**Monitoramento - TAG referente ao
Contrato nº. 40/2012**

Ofício nº 1254/2017/GAB- CIDADES

Assunto: Envio do Relatório Situacional Obras da Copa inclusas nos TAG's
(Referente a Agosto/2017).

Contrato: nº 040/2012 – ENTORNO LOTE I

Fotografia 43 – Meio-fio quebrado

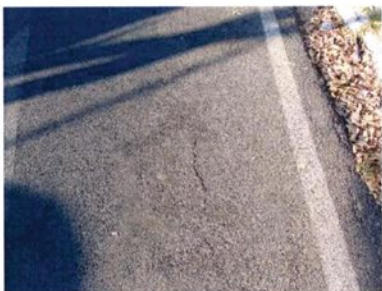
- Meio-fio quebrado – Rua das Begônias – fotografias 03 e 04, Rua dos Crisântemos – fotografias 21 e 22, Rua das Papoulas – fotografia 43, Rua Onze de Maio – fotografias 62 e 71, e Avenida Dom Carlos Luís D'amour – fotografias 98, 99, 100, 108 e 119;

Fotografia 106 – Calçada mal feita

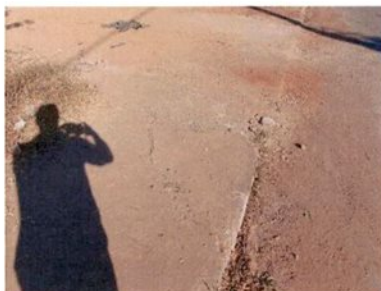
- Calçada acima do meio-fio - Rua das Papoulas – fotografia 38;
- Calçada mal feita - Rua Onze de Maio – fotografias 79 e 80, e Avenida Dom Carlos Luís D'amour – fotografias 106, 109 e 112;

Fotografia 121 – Calçada quebrada

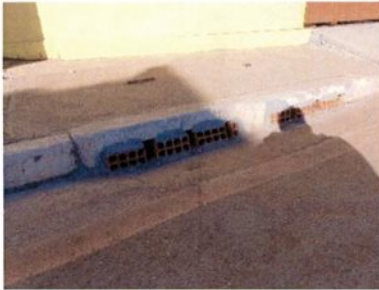
- Calçada quebrada – Rua das Begônias – fotografias 11, 13 e 14, Rua das Papoulas – fotografias 37, 41 e 42, Rua Onze de Maio – fotografias 49, 50, 54, 55, 56, 58, 60, 69, 70, 73, 77, 81, 84, 85, 86, 89, 93 e 95, e Avenida Dom Carlos Luís D'amour – fotografias 99, 100, 101, 108, 114, 120, 121 e 124;

FOTO 01: Frente 1- Reforma do Setor C-AR(Pav terreo)-Instalação Rede de Dutos (Sistema de refrigeração)

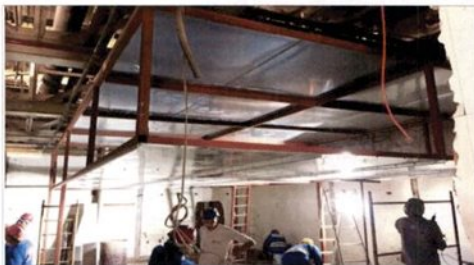
A reforma do Setor C (em andamento) foi iniciada em janeiro/2017, o ritmo de serviços está bem abaixo do planejado em cronograma, devido ao baixo efetivo concentrado nesta frente e constante falta de materiais.

Atualmente, estão trabalhando na execução de alvenarias e confecção dos dutos de ar, entretanto, o ritmo das instalações no entre forro deveria estar em fase adiantada, afim de não ocasionar interferências. A fiscalização solicitou a contratada que siga o planejamento/etapeamento na área da reforma, visto que a contratada está executando serviços de alvenaria e concretagem em áreas que não foram realizadas as instalações elétricas e telemática, tal desordem no etapeamento gera atrasos e prejuízos, além disso prejudica a qualidade final dos acabamentos.
